TRANS/WP.29/1005
7 avril 2004

PROJET DE COMPLÉMENT 4 AU RÈGLEMENT No 65

(Feux spéciaux d'avertissement)

Point 4, lire:

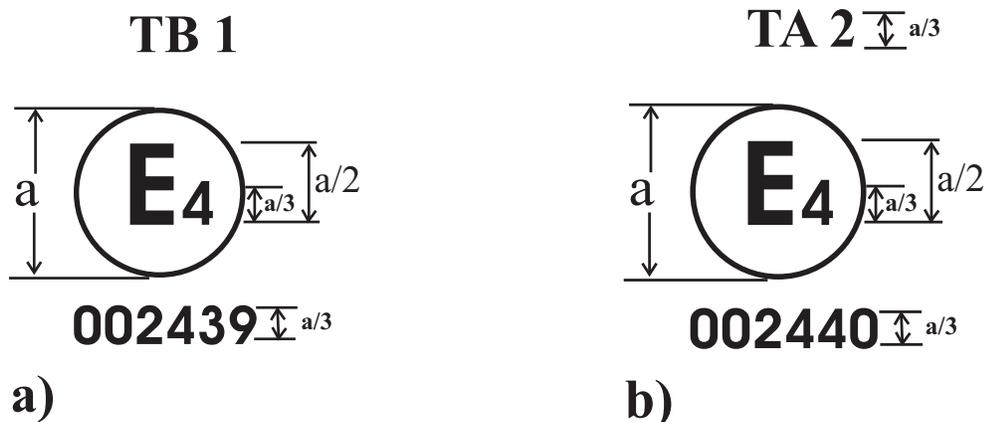
"4. Source lumineuse utilisée,

-	Catégorie de lampe à incandescence		ou
-	Source lumineuse à décharge...	oui/non <u>2</u> /	ou
-	Source lumineuse à DEL	oui/non <u>2</u> /	ou

Module d'éclairage: oui/non 2/
Code d'identification spécifique du module d'éclairage:....."

Exemples de marques d'homologation, lire:

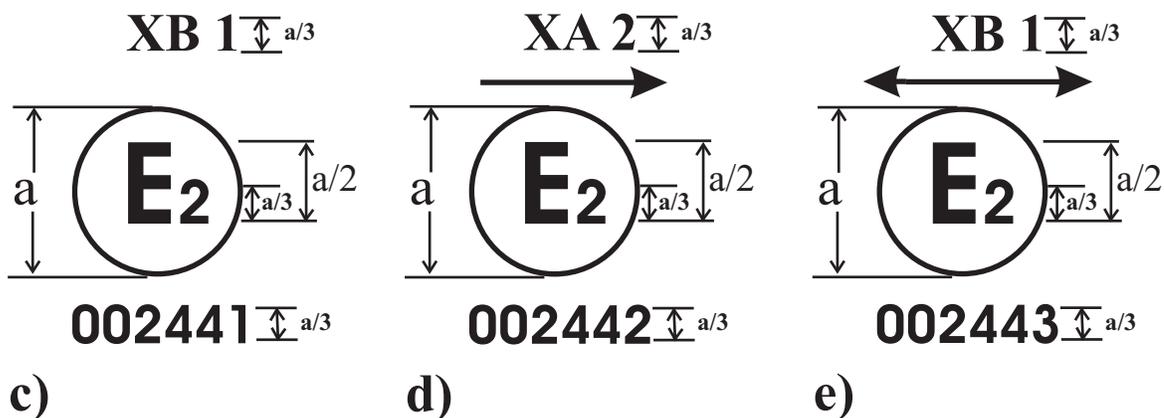
- sur un feu spécial d'avertissement indique qu'il a été homologué aux Pays-Bas (E4) sous le numéro d'homologation 002439. Ce numéro d'homologation indique que l'homologation a été accordée conformément aux prescriptions du Règlement sous sa forme initiale et qu'il s'agit d'un feu spécial d'avertissement tournant ou à éclat stationnaire de couleur bleue de la classe 1 (TB 1).
- sur un feu à éclat directionnel indique qu'il a été homologué aux Pays-Bas (E4) sous le numéro d'homologation 002440. Ce numéro d'homologation indique que l'homologation a été accordée conformément aux prescriptions du Règlement sous sa forme initiale et qu'il s'agit d'un feu tournant ou à éclat stationnaire de couleur jaune-auto de la classe 2 (TA 2).

- c) sur un feu à éclat directionnel indique qu'il a été homologué en France (E2) sous le numéro d'homologation 002441. Ce numéro d'homologation indique que l'homologation a été accordée conformément aux prescriptions du Règlement sous sa forme initiale et qu'il s'agit d'un feu à éclat directionnel de couleur bleue de la classe 1 (XB 1).

L'absence de flèche dans le marquage indique qu'il s'agit d'un feu à angle étroit.

- d) sur un feu à éclat directionnel indique qu'il a été homologué en France (E2) sous le numéro d'homologation 002442. Ce numéro d'homologation indique que l'homologation a été accordée conformément aux prescriptions du Règlement sous sa forme initiale et qu'il s'agit d'un feu à éclat directionnel de couleur jaune-auto de la classe 2 (XA 2).

La flèche indique que le feu est à effet grand angle du côté où elle pointe, ce qui correspond aussi au côté du véhicule où le dispositif doit être monté.

- e) sur un feu à éclat directionnel indique qu'il a été homologué en France (E2) sous le numéro d'homologation 002443. Ce numéro d'homologation indique que l'homologation a été accordée conformément aux prescriptions du présent Règlement sous sa forme initiale et qu'il s'agit d'un feu à éclat directionnel de couleur bleue de la classe 1 (XB 1).

La double flèche indique que le feu est à effet grand angle des deux côtés et peut être monté indifféremment de l'un ou de l'autre côté du véhicule.

7.3.1 Tableau de distribution standard de la lumière pour un feu spécial d'avertissement à éclat (catégorie X)

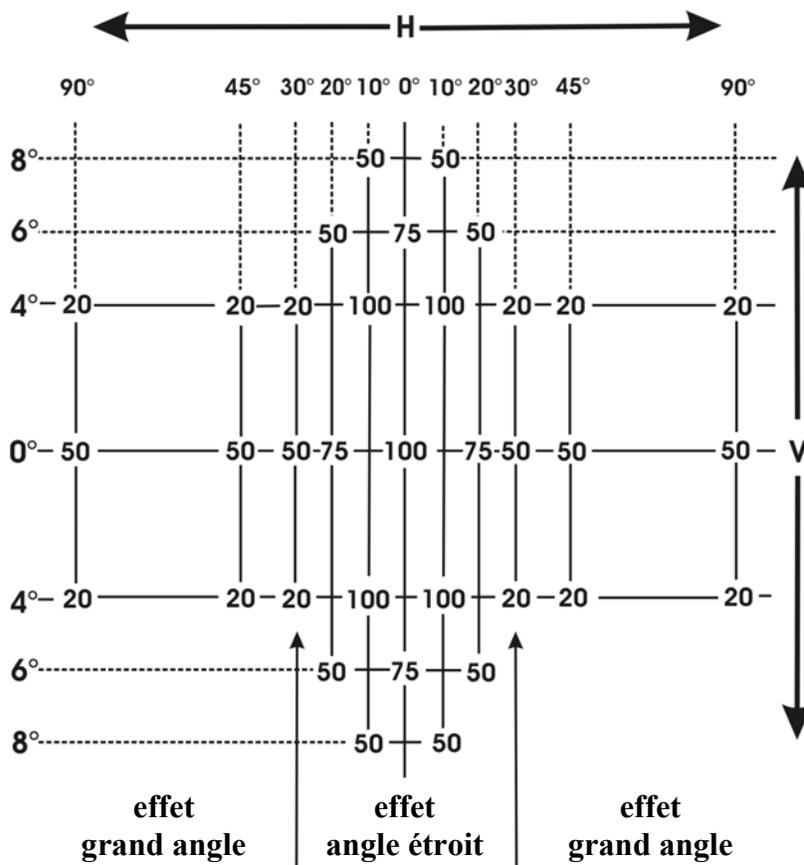
La plage angulaire horizontale minimale d'un feu à effet "angle étroit" est de 30° vers la gauche à 30° vers la droite et celle d'un feu à effet "grand angle" de 90° vers l'extérieur du véhicule à 30° vers l'intérieur.

7.3.1.1 La direction $H = 0^\circ$ et $V = 0^\circ$ correspond à l'axe de référence. (Sur le véhicule, celui-ci est horizontal, parallèle au plan longitudinal médian du véhicule et orienté dans la direction de visibilité requise.) Il passe par le centre de référence. Les valeurs indiquées dans le tableau donnent, pour les différentes directions de mesure, les intensités minimales exprimées en pourcentage de la valeur minimale exigée dans l'axe pour chaque feu (dans la direction $H = 0^\circ$, $V = 0^\circ$).

7.3.1.2 Dans le champ de distribution de la lumière du paragraphe 7.3.1, présenté schématiquement sous la forme d'une grille, la répartition de la lumière devrait être sensiblement uniforme, c'est-à-dire que l'intensité lumineuse dans chaque direction d'un secteur du champ formé par les lignes de la grille doit correspondre au moins à la valeur minimale la plus faible indiquée sur les lignes encadrant la direction en question, en pourcentage."
